工程变更通知书 (ECN)

Of202506110017

申请人:	连晓雨	岗位:	
日期:	2025/06/11 21:08:30	申请人部门:	项目管理部
邮箱:	lianxiaoyu@bjghrc.com	联系电话:	
标题:	ECN0006588-通风加热靠背发泡增加线束槽及增加图号镶块		
编码:	GZLXH-20250611-143	申请人:	连晓雨
组织架构:	工程研究院	部门:	项目管理部
职位:	项目助理工程师	申请类型:	申请
内容说明:	<p>汕德卡座椅试装设计问题带点: 1、目前通风加热配置的泡沫B面没有线束槽的孔, 需要增加用于优化布置线束。(增加镶块处理) 2、目前重汽汕德卡模具出现一个模具可以打出多个产品, 但是对应的B面只有一个号, 容易混乱, 需要进行区分; 现新增相关图号镶块用于1对1区分识别。</p>	审批人:	苏东,冯永江

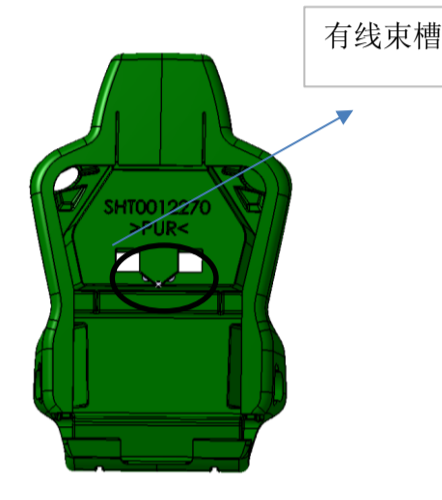
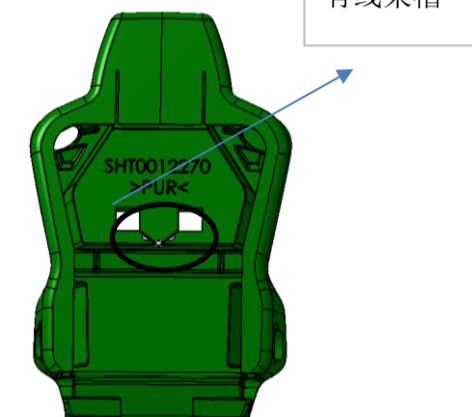
更改等级	<input type="checkbox"/> 级别1		<input type="checkbox"/> 级别2		<input checked="" type="checkbox"/> 级别3		<input type="checkbox"/> 级别4
	较大的更改: 该更改将影响产品的外形、安装或功能		重要的过程更改: 对客户而言该更改有明显的外观变化		对产品成本、库存、质量成本等影响的更改, 对客户无直接影响		1. 文件、试验、工作流程等附带的更改 2. 内部流程或工艺更改 该更改对客户、产品成本或库存无影响
变更申请内容	变更申请前:			变更申请后:			
	<p>1、河北工厂提出目前汕德卡座椅通风加热配置座椅靠背泡沫B面没有线束槽,</p> <p>2、汕德卡座椅靠背&座垫泡沫管理较混乱, 一个模具可以打出较多的产品, 但是B面只有一个号, 不好区分</p>			<p>1、通风加热配置靠背泡沫增加线束槽</p> <p>2、在模具上增加零件号以进行区分:</p>			
		 				<p>增加以下镶块:</p> <p>SHT0012270/SHT0012222/ SHT0012219/SHT0012220/ SHT0014664/SHT0013276/ SHT0013278/SHT0012288/ SHT0013280/SHT0012223/ SHT0013957/SHT0016121/ SHT0013962</p>	
				是否影响其它项目? (下列填写项目名称) <input type="checkbox"/> 是 <input checked="" type="checkbox"/> 否			
验证\试验方式		<input checked="" type="checkbox"/> 样件验证 <input type="checkbox"/> 小批试装 <input type="checkbox"/> 需路试 <input type="checkbox"/> 内部试验 <input type="checkbox"/> 委外试验 <input type="checkbox"/> 客户试验/验证/装车 <input checked="" type="checkbox"/> 其他 ()			是否影响制造过程		<input type="checkbox"/> 是 <input checked="" type="checkbox"/> 否
